Oppdragsgiver: Øyer kommune
Oppdragsnr.: 5176668 Dokumentnr.: N06

► Hydraulisk vurdering av kulvert under E6 - Søre Brynsåa

I dette notatet er følgende spørsmål fra Statens vegvesen (SVV) svart ut, med fokus på E6.

- Blir det oversvømmelse på E6?
- Blir det økt massetransport ned til kulverten under E6?

Figur 14. Plassering av flomvoll nord for boligtomt.

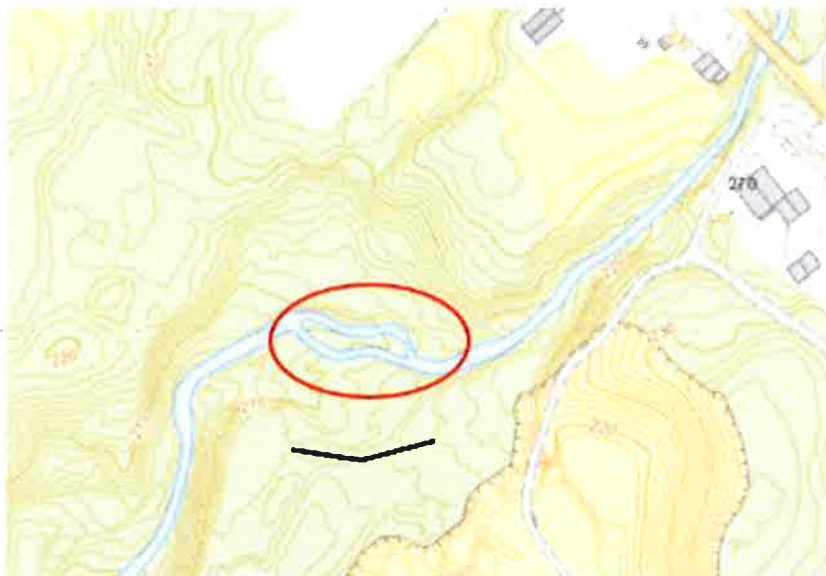
SVV er enig i at sedimentbasseng oppstrøms Gamlevegen vil ha effekt for masser fra høyereliggende terreng. I brevet fra SVV (08.02.2022) står det at: «Et sedimentbasseng oppstrøms Gamlevegen vil ha effekt for masser fra høyereliggende terreng, men ikke for masser som blir utvasket videre nedover, der elveløpet blir smalt med tilhørende høy vannhastighet. Her står løsmassene i bratte skråninger på begge sider av elveløpet. Vi kan derfor ikke se at det er grunnlag for å ta sedimentbassenget [oppstrøms Kongsvegen] ut av planforslaget.»

Lengden til flomvollen som er markert i Figur 14 vil være omtrentlig 55 m. Det er vurdert at topp flomvoll bør ligge på ca. kote 214 moh., som tilsvarer terrengnivå på høydedraget som vollen avsluttes mot. Det innebærer at vollen får en høyde på inntil ca. 1,5 m.

Det er vurdert at etablering av en flomvoll nord for boligtomtene ikke vil ha en direkte påvirkning på massetransport videre nedstrøms Søre Brynsåa.
